TRANS/WP.29/ 2002/7/Rev.1/Corr.1
19 décembre 2002

PROPOSITION DE NOUVEAU PROJET DE RÈGLEMENT :

**PRESCRIPTIONS UNIFORMES RELATIVES À L'HOMOLOGATION DE
PNEUMATIQUES EN CE QUI CONCERNE LE BRUIT DE ROULEMENT**

Revision 1 - Rectificatif 1

"Exemple 3

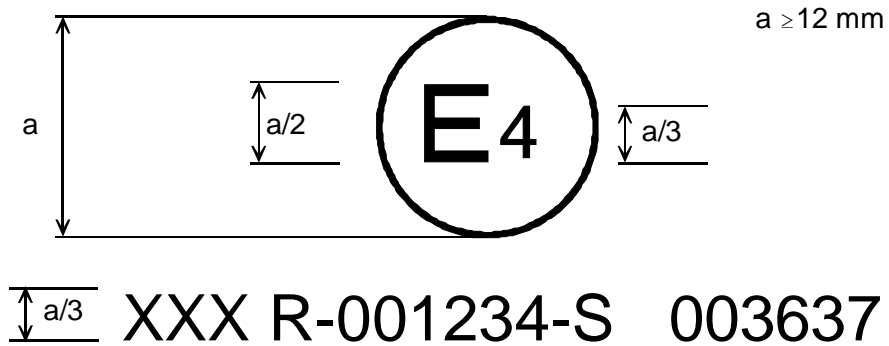
Annexe 3, Exemple 3, corriger comme suit :

La marque d'homologation ci-dessus indique"
